訂正のお願い

2009.6 株式会社自研センター

*No.J-429 トヨタ b B 2006年3月(20系) を下記の通り訂正いたします。

P.45 B390バックドア取替

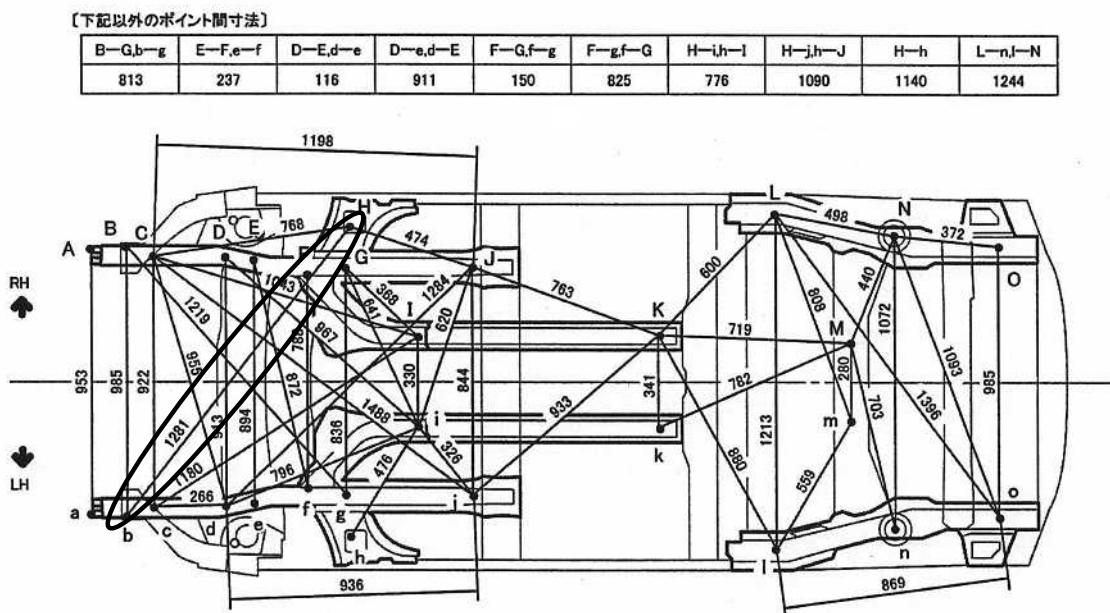
指数値の一部追加訂正のため、差し替え願います。

B390 バックドア取替		1 台
ナビゲーションシステム付 リヤスポイラ付 脱着 リヤスポイラ付 取替	1. 80	(含) 作業および部品の脱着または取替
	2. 10	・バックドアトリムパネルAssy ・センタストップランプカバー ・付属品
	0. 70増	・ハーネス・ウォッシャーホース縁切 ・立付調整 ・水密テスト
	0. 10増	[除] 作業および部品の脱着または取替 ・バックドアヒンジ Assy ・バックドアガラス

P.97 ボデー寸法図

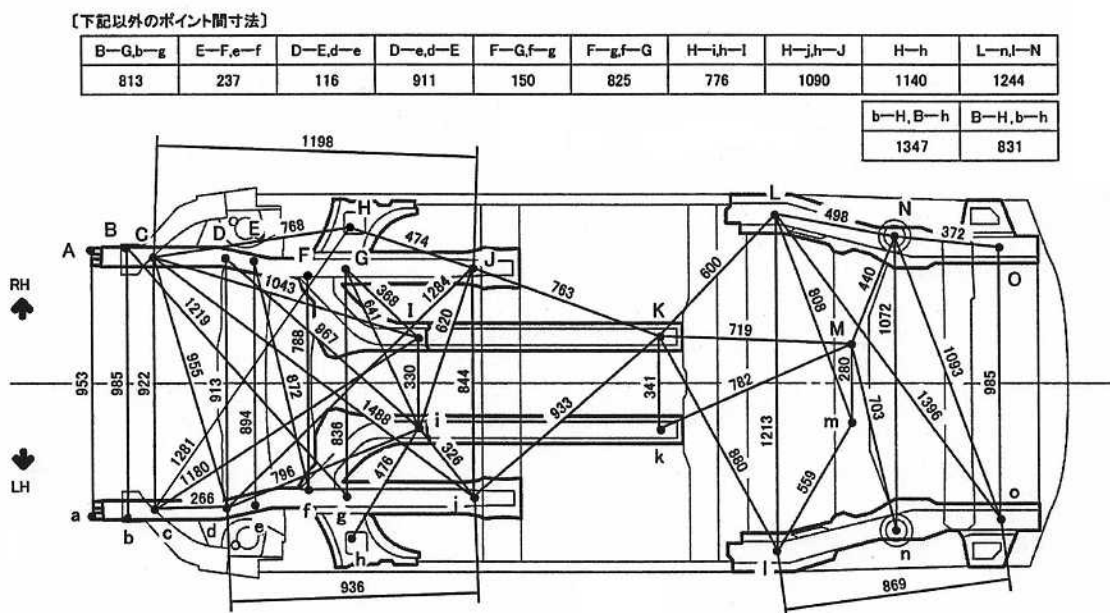
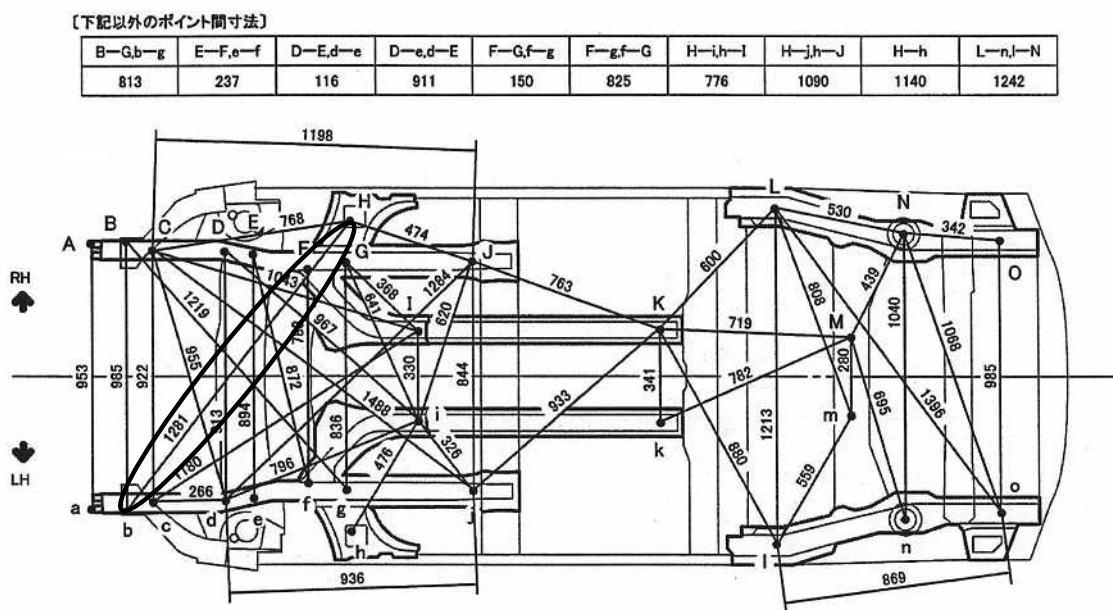
ポイント間寸法に誤りが有ったため、差し替え願います。

○：誤り箇所

P.98 ボデー寸法図

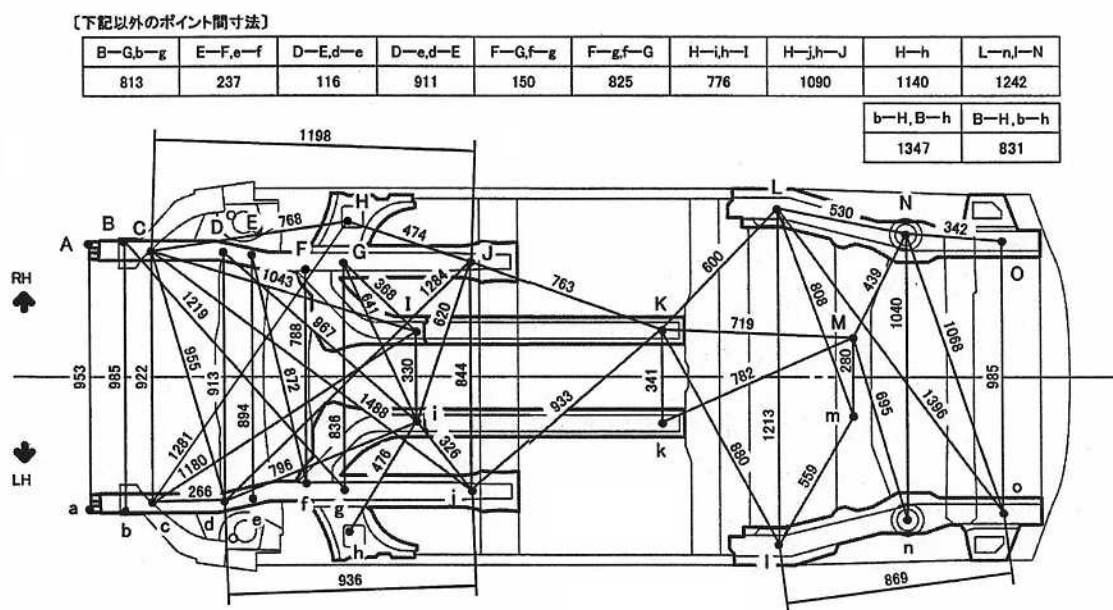
ポイント間寸法に誤りが有ったため、差し替え願います。

○：誤り箇所

P.18 B040 ヘッドランプ A s s y 脱着または取替

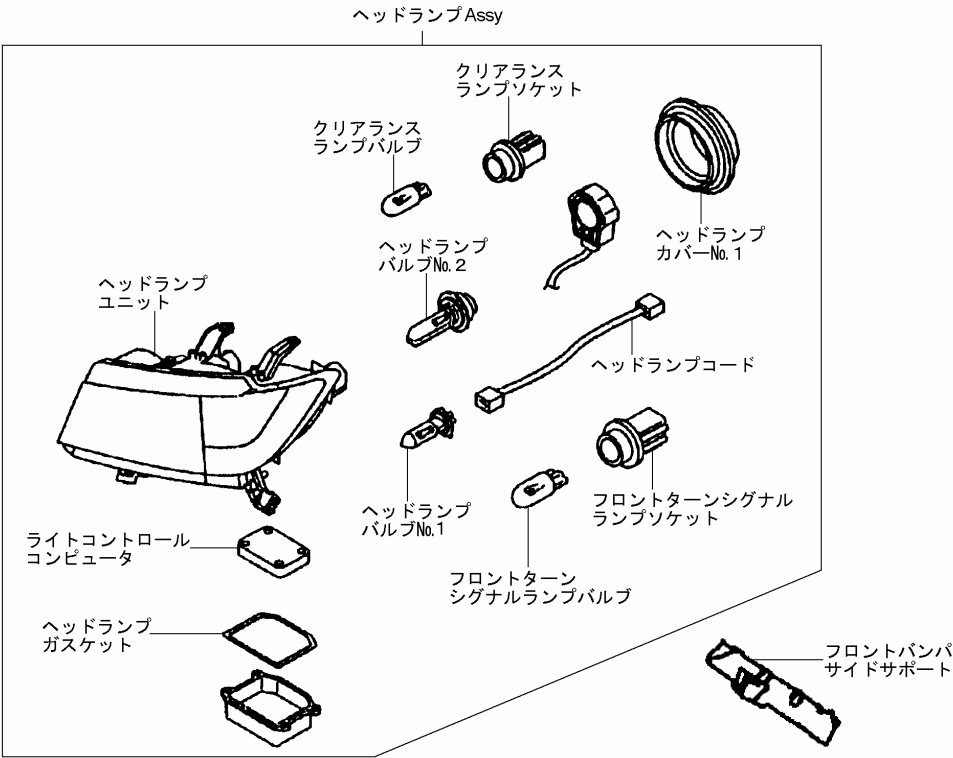
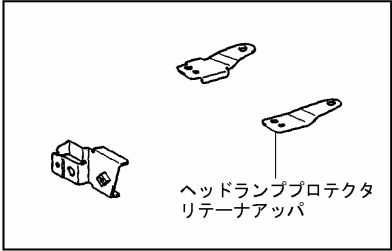
指数テーブル欄の一部および指数値の追加訂正のため、差し替え願います。

B040 ヘッドランプAssy脱着または取替			片(両)側
片側	0.30	取外し状態	
両側	0.40		
		・フロントバンパカバー	・ラジエタグリル
		(含) 作業および部品の脱着または取替	
ヘッドランプユニット取替		・フロントバンパサイドサポート	・焦点調整
片側		・付属品	
	0.40	「備考」	
ディスチャージ	0.50	※ヘッドランプユニット取替とはバルブ類を再使用しヘッドランプユニットを取替る作業。	
両側		※「補修用ヘッドランプブラケット取替」の指数はヘッドランプブラケットが損傷した場合、ヘッドランプAssyを取外した後に行う補修用ヘッドランプブラケット1個を取替る作業。	
	0.50		
ディスチャージ	0.80		
補修用ヘッドランプブラケット取替		0.20増
